(1) 工事の設計が適切でなかったもの 10件 不当と認める国庫補助金 505,328,771 円
擁壁の設計が適切でなかったもの (3件 不当と認める国庫補助金 44,249,175 円)

橋りょうの横変位拘束構造の設計が適切でなかったもの

護岸としてのブロック積擁壁の概念図(右岸上流部)

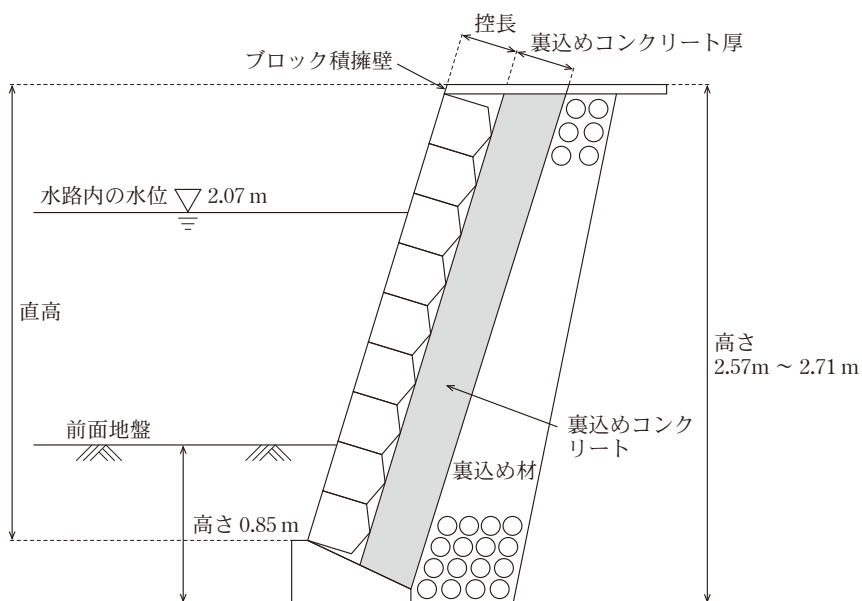
福岡県は、ブロック積擁壁の設計に当たり、擁壁の背面勾配を緩やかにできないなどの現地状況により関係表に示された設計とすることができないことから、滑動、転倒及び基礎地盤の支持力に対する安定計算等を行っていた。しかし、同県は、擁壁の前面地盤が埋め戻される部分となり、洗掘等により取り除かれるおそれがあるのに、滑動に対する抵抗力として前面地盤の受働土圧を考慮するなどして設計していた。

同県は、右岸上流部及び左岸下流部におけるブロック積擁壁の安定計算等に当たり、滑動、転倒及び基礎地盤の支持力に対する安定性について、前面地盤の受働土圧を考慮するなどして設計した成果品に基づき、施工していた。

しかし、現地の状況を確認するなどしたところ、ブロック積擁壁の前面地盤は埋め戻されており、洗掘等のおそれがある状況となっていることから、ブロック積擁壁の安定計算等において、滑動に対する抵抗力として受働土圧を考慮して設計するのは適切とは認められない状況となっていた。また、ブロック積擁壁に生ずる浮力について、水路内の水位2.07mにより計算すべきところ、誤ってブロック積擁壁の前面地盤の高さ0.85mにより計算するなどしていた。

多段ブロック積擁壁の概念図

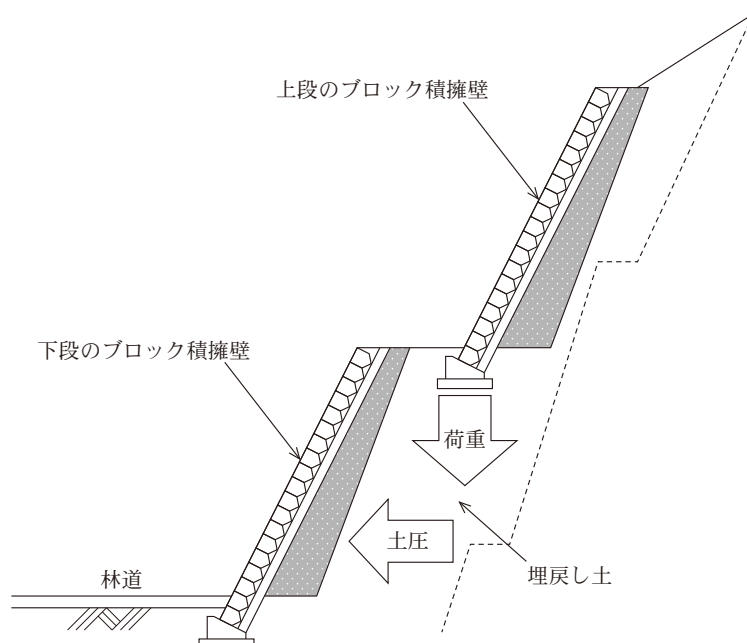
また、広島県は、多段ブロック積擁壁の設計に当たり、上段及び下段それぞれのブロック積擁壁の直高と背面勾配が、関係表に示された設計となることから、安全であるとしていた。しかし、同県は、下段のブロック積擁壁に対して上段のブロック積擁壁からの荷重が及ぶ状況となっていたのに、その影響を考慮して下段のブロック積擁壁の設計を行うなどしていなかった。

ブロック積擁壁の安定計算等についての概念図(右岸上流部)

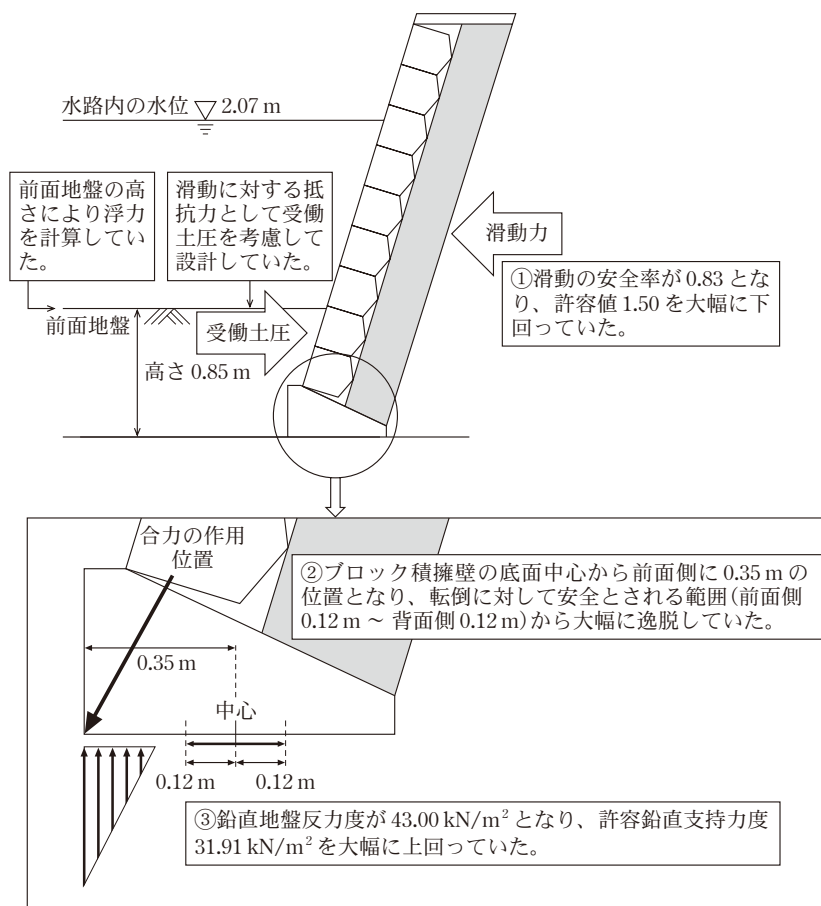
そこで、指針等に基づき、受働土圧を考慮せず、また、水位2.07mにより浮力を計算するなどして、改めてブロック積擁壁の安定計算等を行ったところ、滑動、転倒及び基礎地盤の支持力について、次のとおり安定計算上安全とされる範囲に収まっていなかった(参考図3参照)。

① 滑動に対する安定については、安全率が0.83から1.42までとなって、許容値である1.50を大幅に下回るなどしていた。

- ② 転倒に対する安定については、ブロック積擁壁に作用する荷重の合力の作用位置が、ブロック積擁壁底面の中心から前面側に0.14mから0.35mまでの位置となり、安全とされる範囲(前面側0.12m～背面側0.12m)を大幅に逸脱するなどしていた。
- ③ 支持力に対する安定については、ブロック積擁壁の底面における鉛直地盤反力度が40.84kN/m²から43.00kN/m²までとなり、基礎地盤の許容鉛直支持力度31.91kN/m²から32.79kN/m²までを大幅に上回っていた。
- したがって、本件ブロック積擁壁(右岸側上流延長14.0m、左岸側下流3.0m、計17.0m)等(工事費相当額16,654,000円、交付対象事業費16,336,574円、交付金相当額7,386,404円)は、設計が適切でなかったため、所要の安全度が確保されていない状態となっていた。

待受式擁壁とポケットの概念図

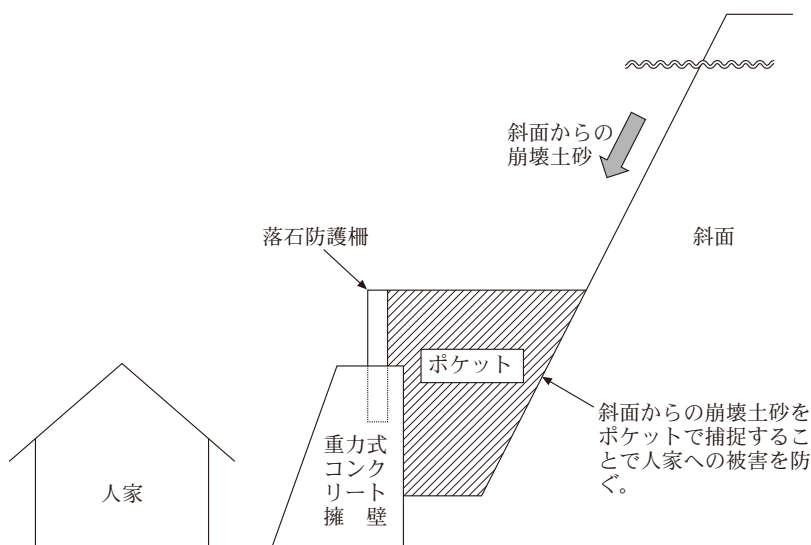
同県は、ポケットの容量(以下「土砂捕捉容量」という。)が、崩壊土砂量を上回るよう、斜面下端から待受式擁壁までの必要な距離等を設計図書に明示していたが、着工前に地元住民から要望があったことを踏まえて、待受式擁壁の設置位置を当初の設計時の位置よりも最大 1.5m 斜面側に移動させる設計変更を行い、これにより請負人に施工させることとしていた。

しかし、同県は、当該設計変更に当たり、当初の設計時に設定した崩壊土砂量を、変更した位置での待受式擁壁の土砂捕捉容量で捕捉できるかどうか検討していなかった。

(参考図5)

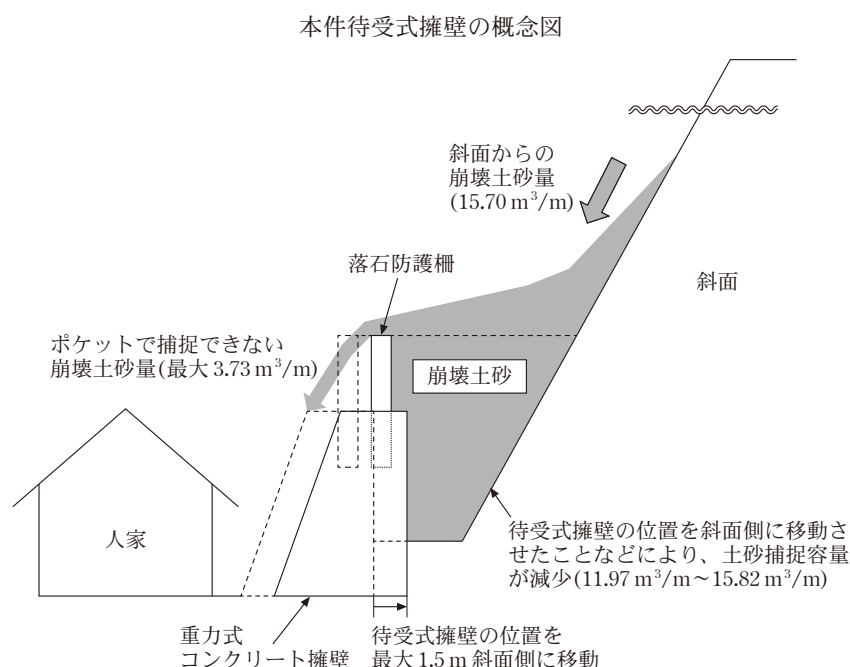
そこで、本件待受式擁壁について、基準等に基づき設計変更後の土砂捕捉容量を8か所の測点において改めて算定したところ、 $11.97\text{m}^3/\text{m}$ から $15.82\text{m}^3/\text{m}$ までとなっており、7か所の測点で、土砂捕捉容量が当初の設計時に設定した崩壊土砂量 $15.70\text{m}^3/\text{m}$ を最大 $3.73\text{m}^3/\text{m}$ 下回っていた(参考図5 参照)。
